入札説明書等に関する質問書への回答

1 入札説明書に対する質問への回答

2 要求水準書に対する質問への回答

【別紙】地域貢献金額の加算対象の範囲等について

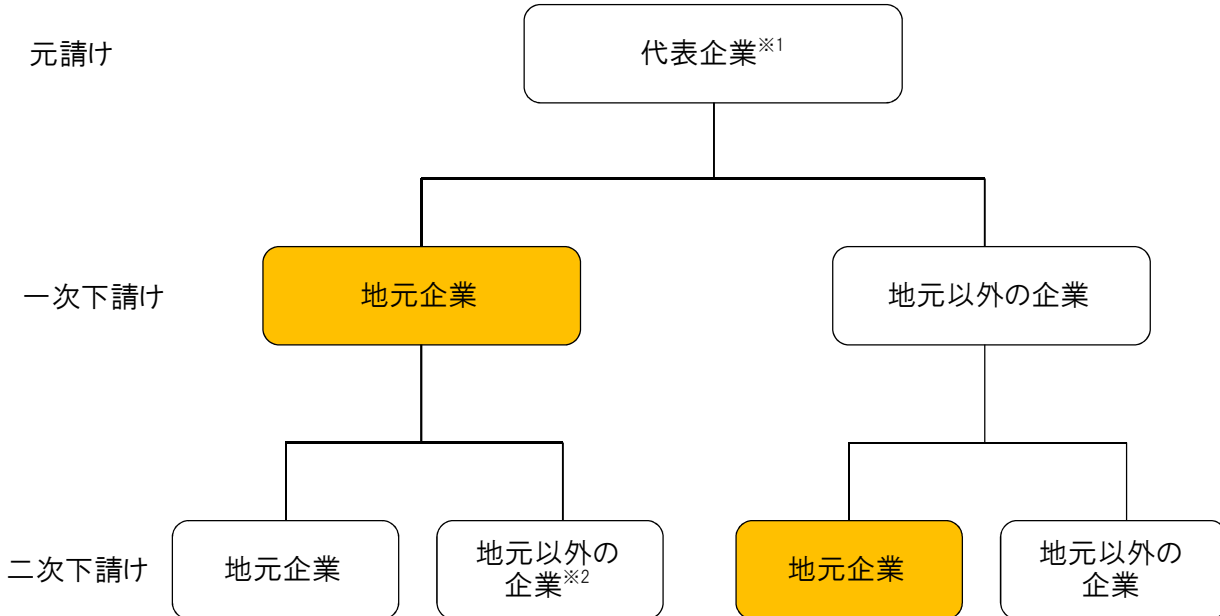
No.	頁	大項目	中項目	小項目	項目名	質問の内容	回 答
1	5	第3章	2	(1)	提案書における審査項目及び配点	設計・建設期間における『地域への貢献』の評価について、様式第16号-2-1(別紙1)※3を参照し、仮に元請事業者として地元企業との共同事業体を結成した場合、地元企業への発注額として100%を計上できるものと理解しております。その場合、実際には一次、二次下請として市外企業を採用する場合も考えられます。よって、元請の地元企業への発注額から、下請の市外企業への発注金額を差し引くとの理解でよろしいでしょうか。	元請企業は加算対象外となります。 なお、詳細は別紙を参照してください。
2	5	第3章	2	(1)	提案書における審査項目及び配点	運営・維持管理期間における『地域への貢献』の評価について、様式第16号-2-1(別紙1)※3を参照し、仮に地元企業(代表企業の子会社に限らない)がSPCから一次下請として運営・維持管理業務を一括で受託した場合、発注額として100%を計上できるものと理解しております。その場合、実際には二次下請として市外企業を採用する場合も考えられます。よって、一次下請の地元企業への発注額から、二次下請の市外企業への発注金額を差し引くとの理解でよろしいでしょうか。	運営・維持管理業務については、一次下請けが構成員となるため、加算対象外となります。なお、詳細は別紙を参照してください。
3	9	第4章		表4-1	提案書の定量化審査において審査する点	設計・建設期間の地域貢献に関して、様式16-2-1(別紙1)では、地元企業への〇〇工事発注/〇〇発注とありますので、設計建設を行う企業からの一次及び二次下請けへの発注分のみで、JVを含めた設計建設を行う企業分は記載できないものと考えてよろしいでしょうか。	お見込みのとおりです。 なお、詳細は別紙を参照してください。
4	9	第4章		表4-1	提案書の定量化審査において審査する点	運営・維持管理期間の地域貢献に関して、運営事業者は構成員が出資する特別目的会社で、運営事業者から委託を受ける企業は構成員でなければならぬため、一次及び二次下請けへの発注は、運営・維持管理業務の委託を受ける構成員からの一次及び二次下請けへの発注分のみで、運営・維持管理業務の委託を受ける構成員分は、様式16-2-1(別紙1)に記載できないと考えてよろしいでしょうか。	運営事業者(SPC)から委託を受ける企業は構成員であり、かつ一次下請けという位置付けとなるため、構成員からの一次下請け(SPCからの二次下請け)のみが対象となります。 詳細は別紙を参照してください。

地域貢献金額の加算対象の範囲

: 地域貢献金額の加算対象

※1 元請企業は加算対象外とする。なお、元請けが特定建設工事共同企業体(JV)を構成する場合も同様とする。

※2 一次下請けの地元企業から二次下請けの地元以外の企業への発注額分は、一次下請けの地元企業発注額分から差し引かないものとする。
